**VIEŠOJO PIRKIMO „PIENIŲ G., DOMEIKAVOS K., KAUNO R. SAV., REKONSTRAVIMO RANGOS DARBAI“ (SKELBTA 2025-04-07 CVP IS, PIRKIMO NR. 3069612) SĄLYGŲ PAAIŠKINIMAI**

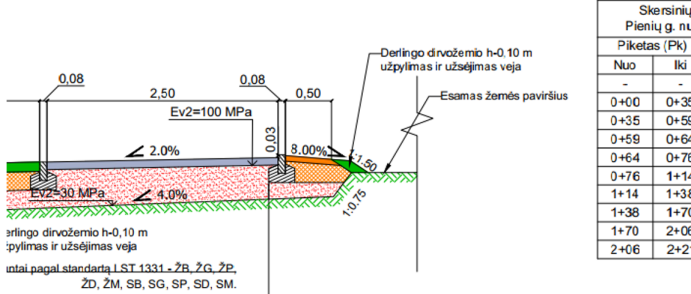
| Eil. Nr. | Klausimo data ir CVP IS numeris / Pakeitimas | Klausimo / Pakeitimo kategorija | Klausimas / Pirminė sąlyga                                                                                                                                                                                                                                                                                                                                                                                                                               | Atsakymas / Pakeista sąlyga                                                                                                                                                       | Išsiuntimo tiekėjams data |
|----------|----------------------------------------------|---------------------------------|----------------------------------------------------------------------------------------------------------------------------------------------------------------------------------------------------------------------------------------------------------------------------------------------------------------------------------------------------------------------------------------------------------------------------------------------------------|-----------------------------------------------------------------------------------------------------------------------------------------------------------------------------------|---------------------------|
| 18       | 2025-06-17<br>245466/245485                  | Techninė specifikacija          | <p>Neaiški vieta lietaus tinklų pajungimui. Projekte lietaus tinklas jungiamas prie esamo šulinio. Bet pajungimo vietoje - panašiai šioje vietoje aš randu (nuotraukoje ) tokius vamzdžius ir griovį. Projekte nesimato kas čia per vamzdžiai. Ar tikrai yra lietaus šulinys?</p>   | <p>Lietaus nuotekų tinklų trasa projekto pabaigoje yra pajungiama į kitu projektu įrengtą šulinį. Dabartinė situacija, nesutampa su žemiau paveiksle pateiktais sprendiniais.</p> | 2025-07-02                |
